Prot. 17-453/3578/d/lm/03-09

**OGGETTO:** **Trasmissione integrazioni – RIF. GIUDIZIO CCR VIA N.2718 DEL 25.10.2016**  
*Impianto di depurazione delle acque per lo scarico nel fiume Fino asservito alla piattaforma  
di trattamento e recupero dei sedimenti di dragaggio fluviali e marino-costieri*

In riferimento al parere di cui al Giudizio del CCR VIA n. 2781 del 25.10.2016 si forniscono le seguenti informazioni integrative riscontrando nell'ordine i punti riportati nelle motivazioni di rinvio.

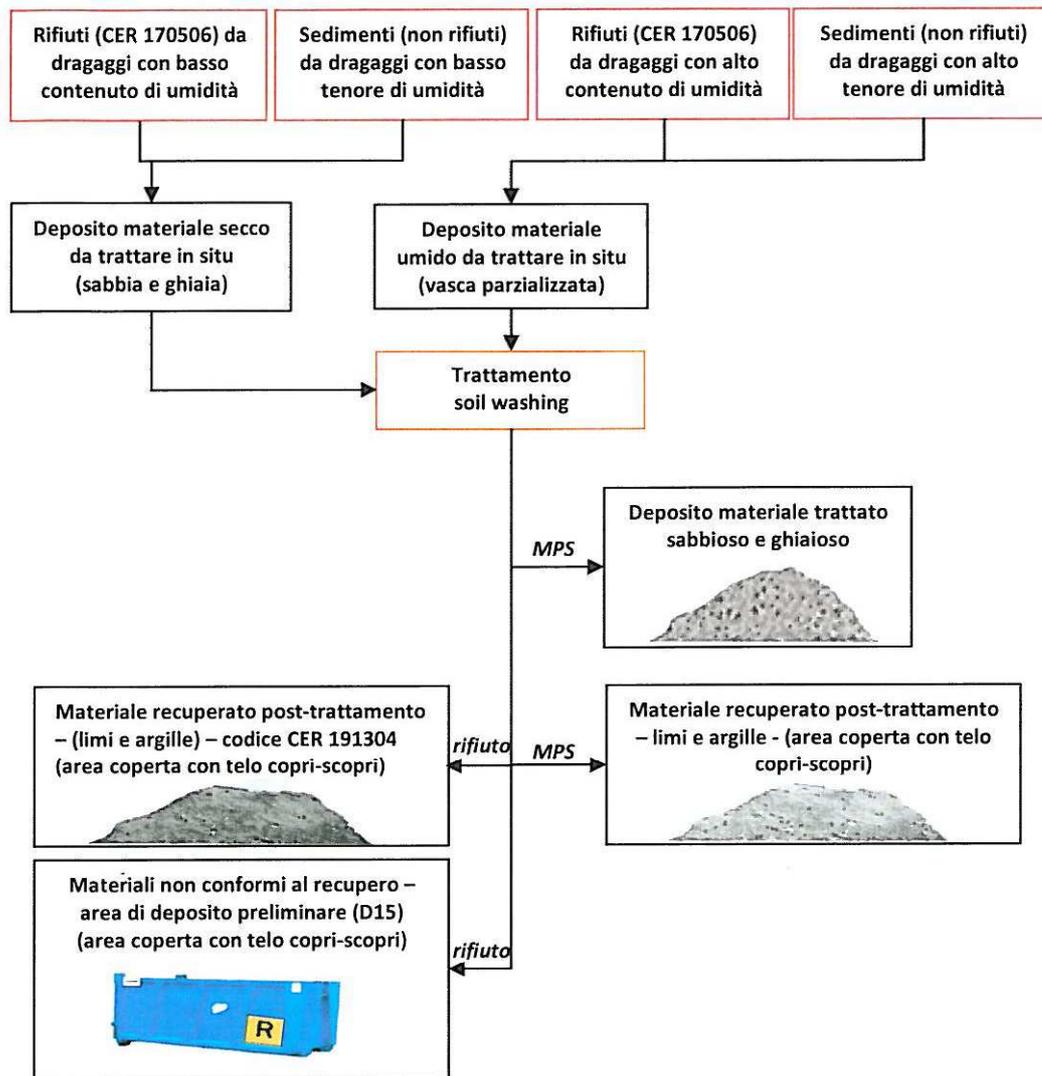
Anche la gestione delle aree in relazione alla collocazione dei materiali in ingresso ed uscita al processo produttivo, rappresentato nel seguente schema di flusso, è rimasto invariato rispetto all’Autorizzazione n. DA21/26 del 28.02.2013.
